Central Solar Fotovoltaica do Alqueva e Linha de Interligação a 400 kV associada

Relatório Ambiental (Artigo 16º)

Volume 2 - Anexos

Anexo 1 – Ofícios da Agência Portuguesa do Ambiente e Parecer da CA

Figura 2: Mapa de declives com sobreposição do *layout* das mesas fotovoltaicas e do polígono (linha branca) que corresponde à área da escarpa da Falha Vidigueira-Moura com os maiores declives e onde está prevista instalação de painéis fotovoltaicos.

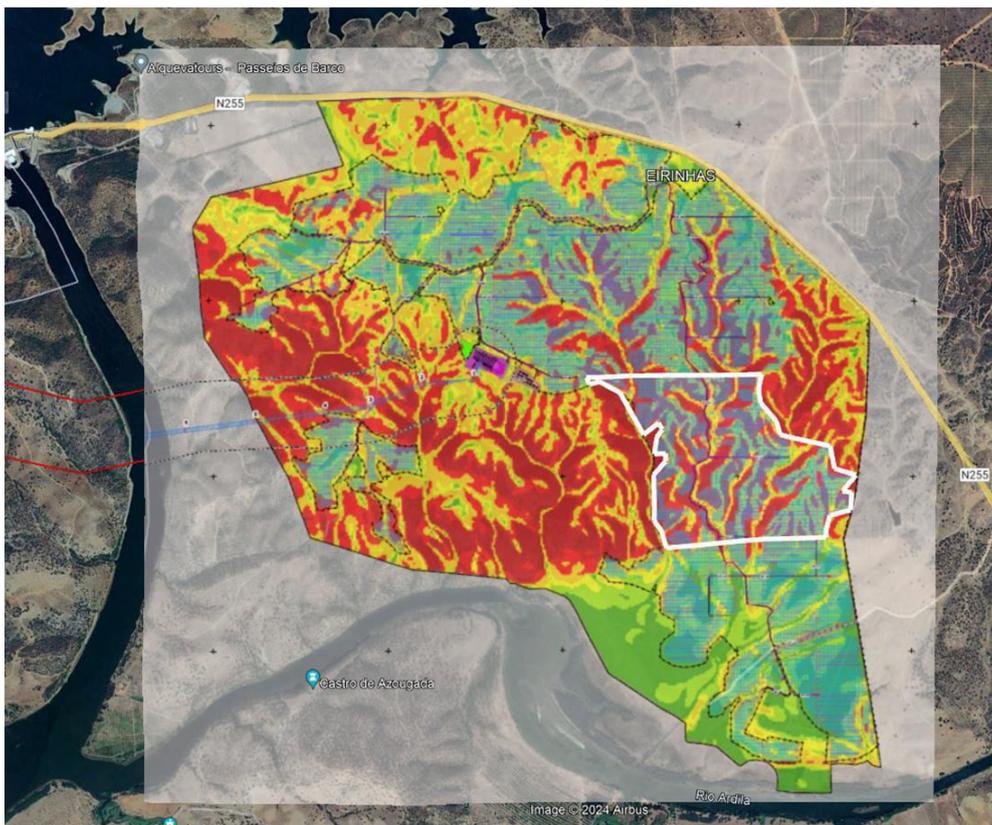
Tal como refere o EIA “A escarpa de falha que atravessa a área de estudo estabelece, para norte, um relevo vigoroso, com declives predominantemente superiores a 20% (35,7% da área de estudo), e, para sul, superfícies aplanadas associadas aos depósitos de terraços fluviais escalonados”. A classe de declives acima dos 20% ocupa cerca de 1/3 da área de estudo, o que é significativo. Na Figura seguinte (demarcado a branco), verifica-se uma área aproximada de 90 ha, correspondendo à área da escarpa de falha que contém os maiores declives, onde está prevista a implementação das mesas fotovoltaicas.

No Plano de Controle de Erosão (PCE) que está incluído no EIA, é referido que, geralmente, os declives acima do limiar 18/20% correspondem a valores máximos de inclinação que garantem a não ocorrência de erosão (pág. 3 do PCE).

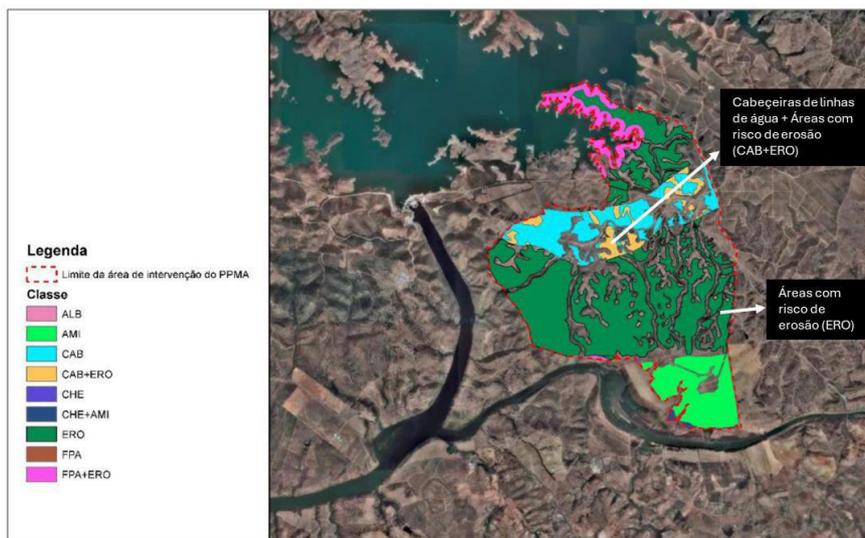
Pela análise do Quadro 5.13, em que se indicam as áreas de REN afetadas pela construção da Central Fotovoltaica, é possível verificar que está contabilizada uma área com cerca de 90 ha coberta por painéis fotovoltaicos (área calculada pelo somatório das dimensões de cada um dos painéis fotovoltaicos a instalar, não entrando em consideração as áreas não cobertas dispostas em corredores que estão intercaladas nas fiadas dos painéis) apresentando uma tipologia “Áreas com riscos de erosão”. Uma parte significativa desta área coberta está incluída na área da escarpa da falha Vidigueira-Moura.

Figura 8: Plano de controlo de Erosão (PCE). Fonte: (Desenho 1 do PCE – VOL3 –ANEXO do RS DO EIA datado de abril de 2024)

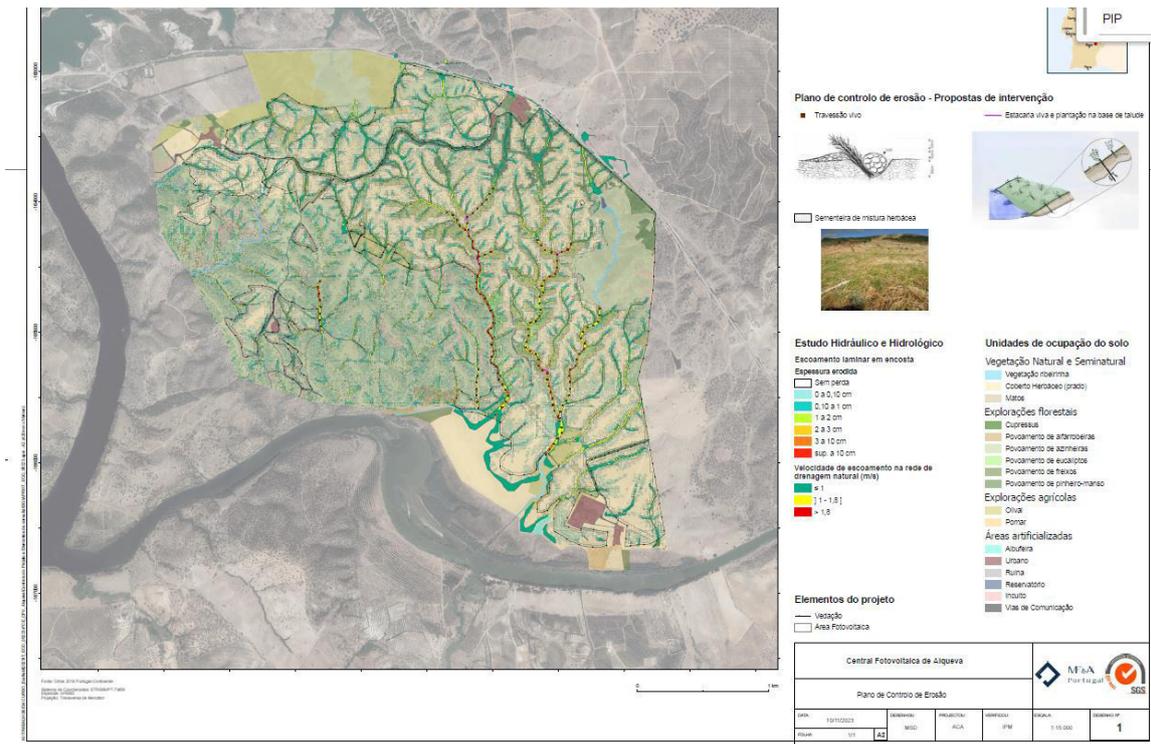
Assim, face ao anteriormente mencionado, e tendo em conta a tipologia das intervenções previstas para a fase de construção do projeto da CSFA, que serão indutoras de impactes negativos, nomeadamente as ações de desmatamento, remoção do coberto vegetal, e limpeza em toda a área a intervencionar, se que se prevê a implementação do Plano de Controlo de Erosão – PCE (cf. Anexo 9, do Volume 3 – Anexos Técnicos, e PRAI – ANEXO 11 VOL. 3, e que teve em consideração o projeto de drenagem desenvolvido para a área da CSFA), que ainda, através das seguintes ações:

- de preservação/requalificação da rede de drenagem natural, através da instalação, de forma pontual, de vegetação higrófila arbustiva na base dos taludes, promovendo o seu contínuo, e de travessões vivos, na área de leito (cf. Desenho 1 – Anexo), permitindo minimizar a ocorrência de erosão hídrica em encosta, sobretudo nas áreas de maiores declives. Permanecerão, contudo, os impactes negativos associados à perda de solo para a prática agrícola pela presença da CSFA, podendo esta perda ser compensada em parte, pelo estabelecimento de novas áreas de olival (transplante de oliveiras que não serão alvo de corte), conforme previsto no PEVIP.

Figura 16: área da central com representação das áreas de uso interdito: Olival (azul), pinhal (rosa) e declives superiores a 20% (laranja e vermelho)

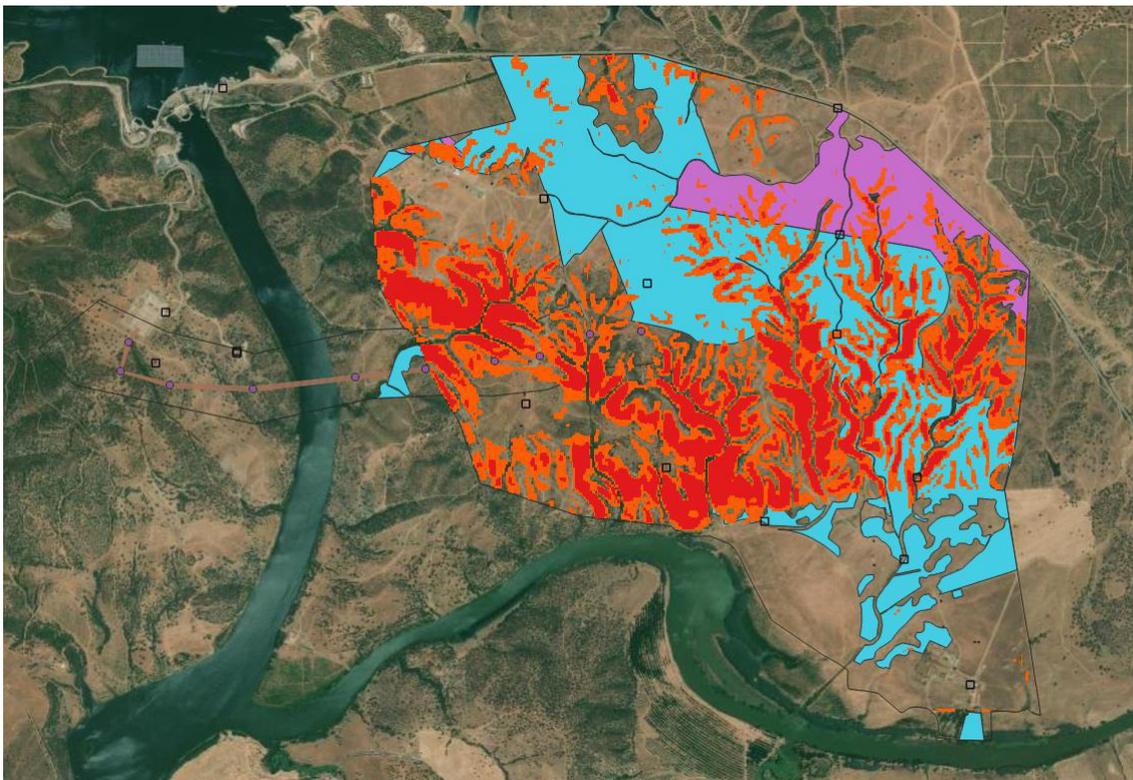
No que se refere à Geologia e Geomorfologia, o projeto apresenta riscos evidentes no aumento da erosão, e possível destruição, dos solos. Para além deste impacte muito significativo e irreversível, a extensa área de olival a ser destruída, o impacte visual da CSF do Alqueva na cidade de Moura e o impacte cumulativo resultante da proximidade a outras centrais fotovoltaicas, em fase de processo de AIA, são fatores impactantes deste projeto.

No Plano de Controle de Erosão (PCE) que está incluído no EIA, é referido que, geralmente, os declives acima do limiar 18/20% correspondem a valores máximos de inclinação que garantem a não ocorrência de erosão (pág. 3 do PCE). Estando os maiores declives da área da CSF (com valores variando entre 20% e 64%) associados à área correspondente à escarpa da Falha Vidigueira-Moura e para evitar a destruição dos solos, durante as invernias, e para que não sejam transformados em solos esqueléticos, não podem ser utilizadas as zonas os declives superiores a 20% para instalação de painéis fotovoltaicos (figura abaixo).
